Lillehammer - reguleringsplan E6 Roterud - Storhove - merknader til 2. gangs høring

Vi viser til brev av 2. februar 2022 hvor reguleringsplan for E6 Roterud – Storhove i Lillehammer og reguleringsplan for avlastet E6 er lagt ut på annen gangs høring. Denne uttalelsen gjelder den del av E6 Roterud – Storhove som er i Lillehammer kommune. Vi viser også til vår uttalelse til 1. gangs høring av 5. september 2021.

Figur 2: Prinsipp for tunnelforming hentet fra formingsveileder E6 Biri – Otta (kap. 7.15) fra Statens Vegvesen

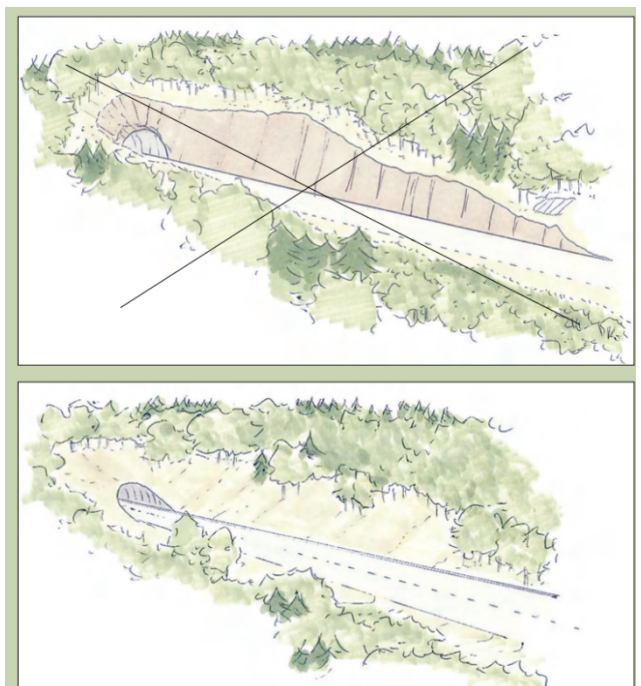
Statsforvalteren mener prinsipp for utforming for tunnelportaler må justeres. Figur 2 er hentet fra estetisk oppfølgingsplan. Det er usikkert på om det faktisk er mulig med denne portalen å plante trær over tunnelmunningen til tross for at dette er illustrert.

Figur 1: Statsforvalteren anbefaler kommunen å gi føringer om å forlenge tunnellopene noe slik at det vil være mulig å fylle tilbake mot påhuggsområdet. Dette er viktig or å dempe negative landskapsvirkningene av portalområdene.
